ECE/TRANS/WP.29/2007/31
5 avril 2007

Proposition pour la série 01 d'amendements au Règlement n° 64
(Roues et pneumatiques de secours à usage temporaire)

Communication du Groupe de travail en matière de roulement et de freinage (GRRF)

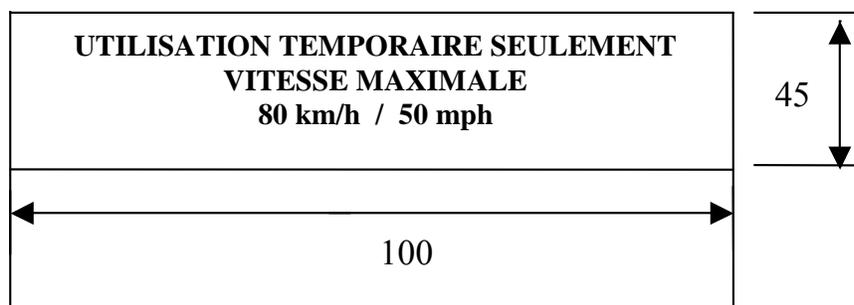
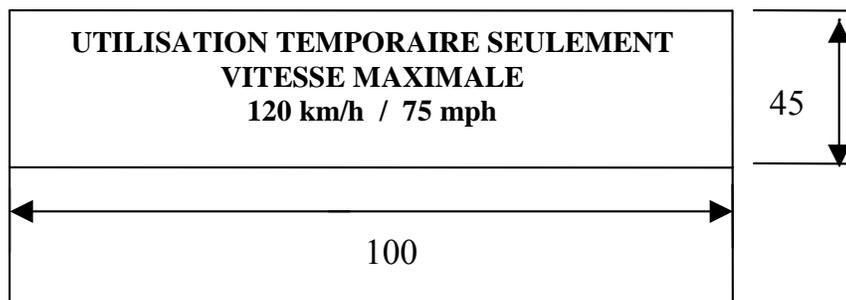
Paragraphe 5.1.4.1, modifier comme suit (la figure n'est pas modifiée):

«5.1.4.1 Un symbole indiquant que la vitesse maximale autorisée est de 80 km/h, conforme à la figure ci-dessous, doit être apposé de manière permanente sur la face extérieure de la roue en un endroit bien visible.

Dans le cas des véhicules destinés à être vendus dans des pays utilisant les unités de mesure non métriques, un symbole d'avertissement supplémentaire, identique à celui décrit ci-dessus mais où l'indication de la vitesse "80 km/h" est remplacée par "50 mph", doit être apposé de manière permanente sur la face extérieure de la roue en un endroit bien visible.

À défaut, un symbole d'avertissement indiquant les deux vitesses, comme dans la figure ci-dessous, doit être apposé de manière permanente sur la face extérieure de la roue en un endroit bien visible.

Les majuscules doivent mesurer au moins 5 mm de haut, et les nombres "80" et "50" au moins 20 mm de haut, l'épaisseur du trait de chaque chiffre étant d'au moins 3 mm. En ce qui concerne le texte en minuscules, la hauteur des caractères doit être d'au moins 5 mm. Le texte entier doit être entouré d'une bordure et figurer sur un fond de couleur contrastée.

Les dispositions du présent paragraphe s'appliquent seulement aux équipements de secours à usage temporaire des types 1, 2 ou 3, respectivement, définis aux paragraphes 2.10.1, 2.10.2 et 2.10.3.»
